改善箇所説明図

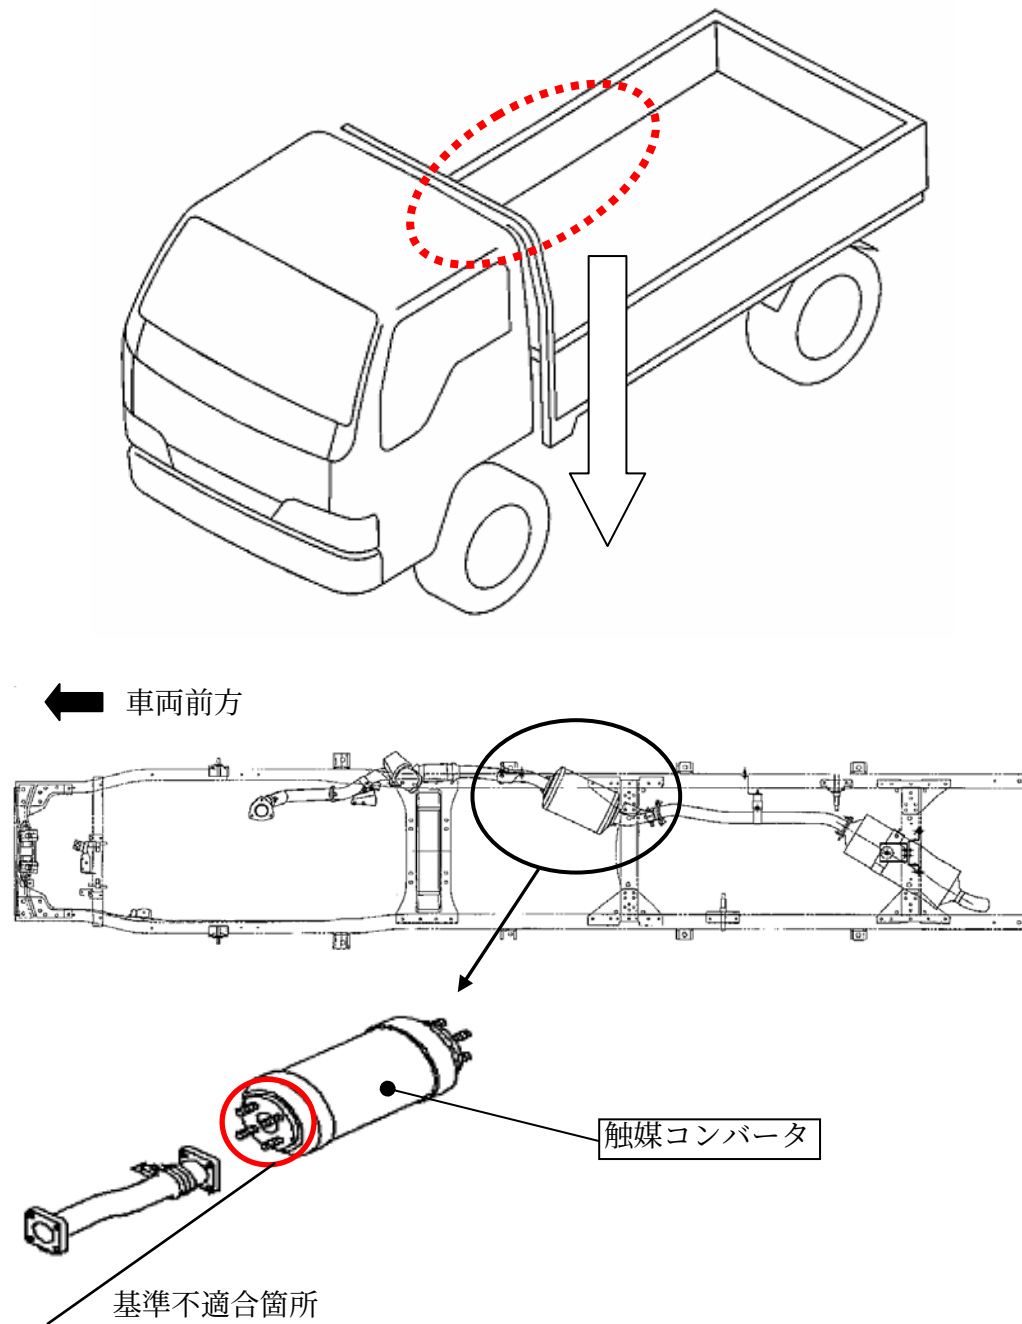
触媒コンバータにおいて、排気管と接続するフランジ部の溶接方法が不適切なため、強度が不足しているものがある。そのため、そのままの状態を使用を続けると、走行中の振動やエンジンの振動により当該溶接部に亀裂が発生し、最悪の場合、排気ガスが漏れて騒音が増大するおそれがある。

改善の内容：全車両、触媒コンバータを対策品と交換する。

識別：キャブ左側ピラー部 I D プレートに黄色シールを貼付する。
